## **Rapport de l'Inspection des installations classées**

Visite d'inspection du 03/12/2024

#### **UCAYC Terminal Céréaliier**

Code AIOT : 0006508367

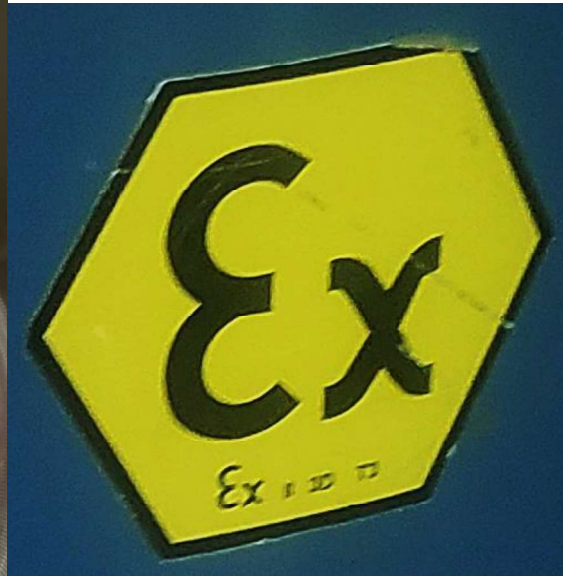
L'inspection constate au cours de la visite des installations que les zones identifiées par l'exploitant comme des zones Z22 sont signalées de manière appropriée.

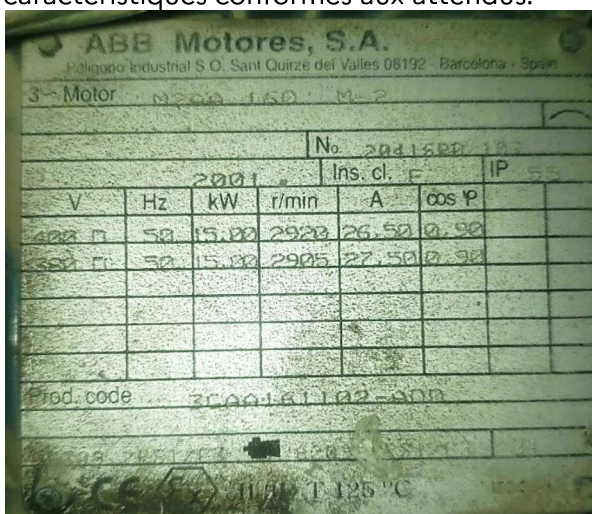
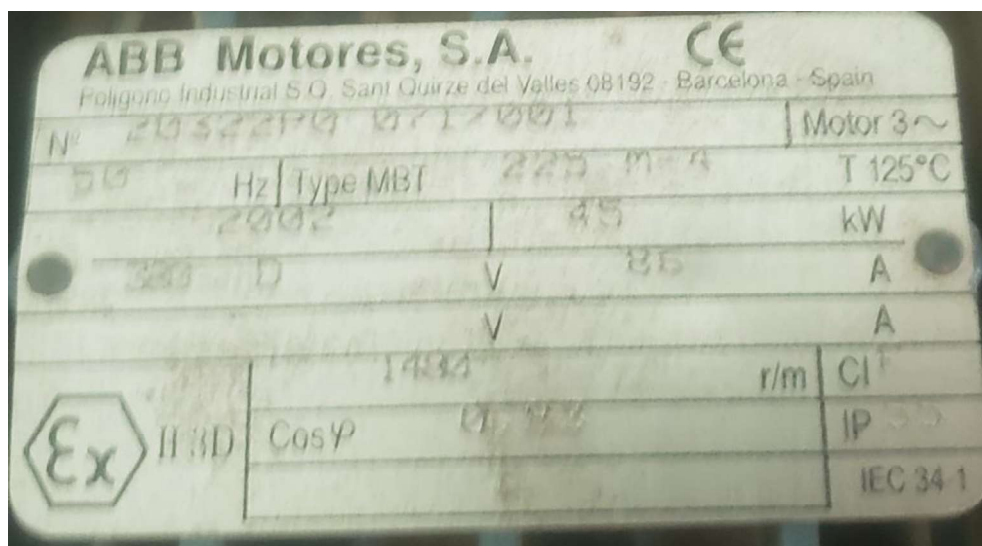
- Aspirateur PHARAON DM5.5 (S/N FE873558) : un autocollant « Ex I 1D T2 » (voir photos ci-dessous) est apposé sur le devant de l'appareil.

Ce marquage surprend l'inspection car :

- le marquage Ex I correspond aux appareils électriques de catégorie I au sens de l'article R. 557-7-3 du code de l'environnement : « *appareils destinés aux travaux souterrains des mines et aux parties de leurs installations de surface, susceptibles d'être mis en danger par le grisou* » ;
- la notation T2 indique une température maximale de surface de 300°C, ce qui paraît inadapté à l'emploi de cet appareil en zone empoussiérée ;
- ces informations ne semblent pas cohérentes avec la plaque signalétique présente sur le haut de l'aspirateur (indice d'étanchéité IP 55, classe d'isolation F - ancienne norme CEI 85).

- Explication quant à l'incohérence en matière de protection contre le risque d'explosion entre l'autocollant apposé sur l'aspirateur PHARAON DM5.5 et sa plaque signalétique ;
- Résultats de l'audit réalisé par la société ALFIMA sur les bandes transporteuses et échéancier des travaux à réaliser le cas échéant.
